INFORME DE AUDITORIA AMBIENTAL

CREMAF Ruta 5 – Contrato básico 12/07/2022

Tramo II entre progresivas 95K350 y 133K300 –
Alcance Puentes:
Santa Lucía Chico
Puente Ferroviario progresiva 97km300

22/07/2024

Foto 12.2-5, P01. Zona de trabajo en tablero superior, no cuenta con infraestructura para acopio y gestión de residuos de forma segregada por canal de generación .

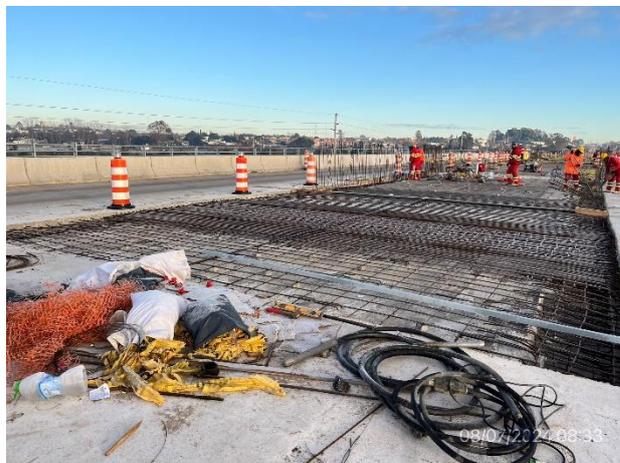
Ref.	Descripción	Requisito
03	En el puente sobre el A° Santa Lucía Chico – P01 – la empresa no dispone ni en el tablero superior ni en la planicie de inundación, de la infraestructura adecuada para el acopio temporal de residuos de forma segregada por origen, acorde a lo que establece el PGA de la obra.	Apartado 6.2 del MAV 2015
Tipo de NC: 2		Código del hallazgo: RS - 6
Evidencia: Foto 12.2-2, Foto 12.2-3, Foto 12.2-5, Foto 12.2-6.
